**REGIONE TOSCANA**  
Giunta Regionale

**DIREZIONE**  
**TUTELA DELL'AMBIENTE ED ENERGIA**  
Settore Valutazione Impatto Ambientale

**Oggetto: A.31271\_24** Risposta “[ID 2117\_2023] Aeroporto di Firenze. Piano di Sviluppo Aeroportuale al 2035. Procedimento statale di VIA/VAS integrato, ai sensi dell’art. 6, comma 3-ter del D.Lgs. 152/2006. Proponente: ENAC [ID\_VIP 9900] – Richiesta di contributi tecnici istruttori.”

Figura 1: scenario 01 solo con decollo ENAV

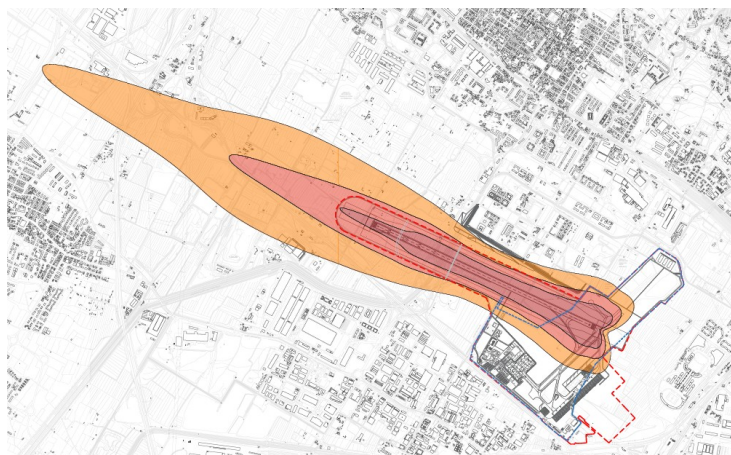
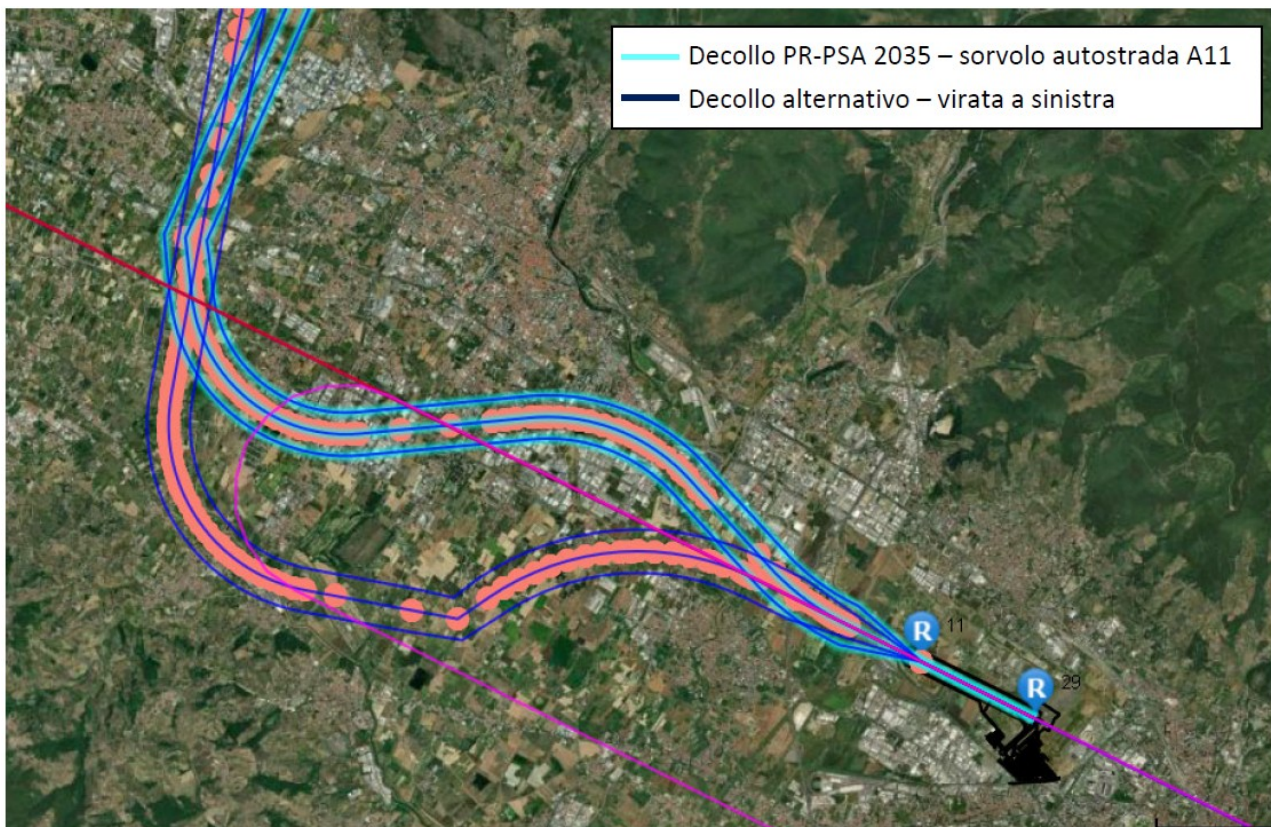
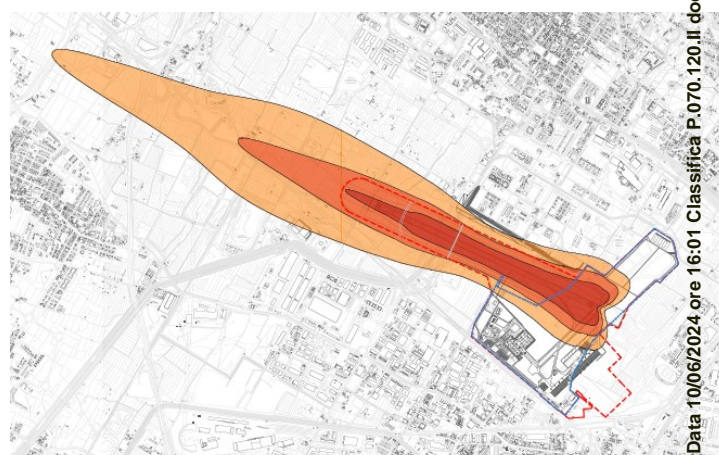
In merito alle traiettorie di decollo nella relazione di impatto acustico (elaborato 0161), il proponente riporta che *“al fine di valutare tutti i possibili scenari operativi e di pervenire, in tal modo, all'individuazione dello scenario di massimo impatto, nel presente studio si è fatto anche riferimento alle procedure di volo già verificate da ENAV in relazione al precedente Masterplan. In particolare, due degli Scenari di simulazione considerano la possibilità di contestuale utilizzo, nell'ambito di una giornata “di picco” di traffico, sia della nuova procedura di decollo individuata dalla PR-PSA, sia (limitatamente alla fascia giornaliera di massimo traffico) della procedura di decollo con virata verso sud prevista nel precedente Masterplan. Detta modalità di gestione del*

traffico aereo massimizza, di fatto, l'impatto prodotto dal rumore aeroportuale sull'abitato residenziale più prossimo alla pista (Capalle) e, pertanto, risulta ben rappresentativo ai fini della presente valutazione di compatibilità ambientale.”

La forma delle linee di isolivello sia del parametro LVA che Leq dello scenario 01 (con decolli eseguiti esclusivamente sulla traiettoria ENAV) è sostanzialmente sovrapponibile con lo scenario 03 (dove alla traiettoria di decollo ENAV si va ad affiancare quella alternativa con virata a sinistra): **le curve di isolivello non sembrano dunque essere sostanzialmente influenzate dalla presenza della traiettoria di decollo alternativo evidenziato dal proponente: si chiede al proponente di argomentare questo sopra riportato.**

FIG.1 – AREA AEROPORTUALE  
(Fuori Scala)

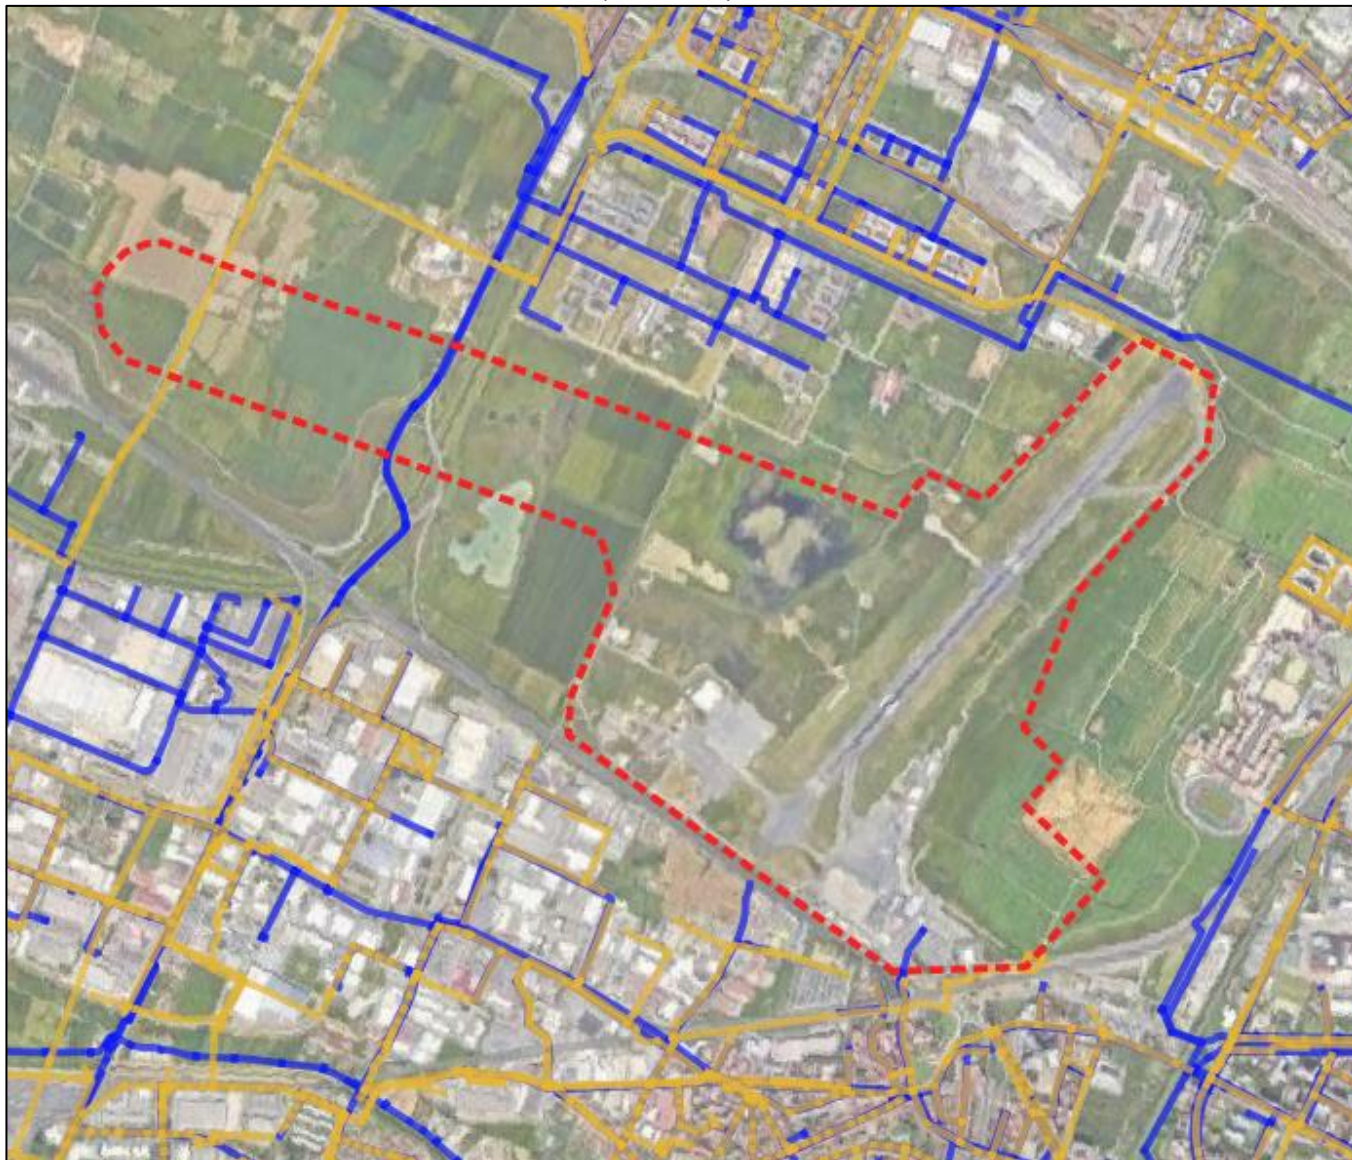
ALLEGATO 1 – INTERFERENZE CON INFRASTRUTTURE A RETE DEL S.I.I.
